Séance du 03 juin 2026 / Zitting van 03 juni 2026

ORDRE DU JOUR/DAGORDE

Commune d'Uccle - Service de l'Urbanisme
Commission de concertation
Séance du 03/06/2026
Objet n°01

Dossier 16-48466-2025 - Enquête n°086/26
Situation : Rue de la Pêcherie 82
Objet : transformer et rénover une maison unifamiliale

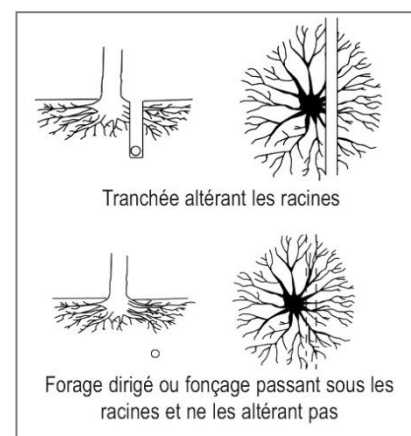
- Le projet prévoit la construction d'une piscine et d'une terrasse attenante sous l'emprise de deux copalmes d'Amérique (*Liquidambar styraciflua*) existants. Compte tenu des nombreux abattages déjà effectués sur le site il est primordial de conserver ces sujets ainsi que l'ensemble des arbres de haute-tige implantés à moins de 15m des travaux de déblais nécessaire à la réalisation de ces éléments. Une note technique détaillant les mesures de protection à mettre en place est à fournir en ce sens (fouille manuelle sous les couronnes, barrières de protection, plaques de répartition, coffrages des racines, décompactage à l'airspade, etc.)
- Si les mesures de protection racinaires des copalmes ne sont pas satisfaisantes il sera demandé de décaler la piscine et sa terrasse afin de limiter leurs impacts sur les arbres.

- Adapter les documents du projet en mentionnant l'ensemble des sujets haute-tige existants sur les plans d'aménagement existants et dans la note explicative.
- Réduire au maximum le nombre d'abattages prévus.
- Remplacer les amélanchiers du Canada proposés par une ou plusieurs essences non invasives et plus adaptées.
- Préciser les dimensions de l'ensemble des replantations prévues.
- Prévoir une note technique pour la conservation des deux copalmes d'Amérique et de tous les autres arbres implantés à moins de 15m de la piscine, en suivant les recommandations du Service Vert.
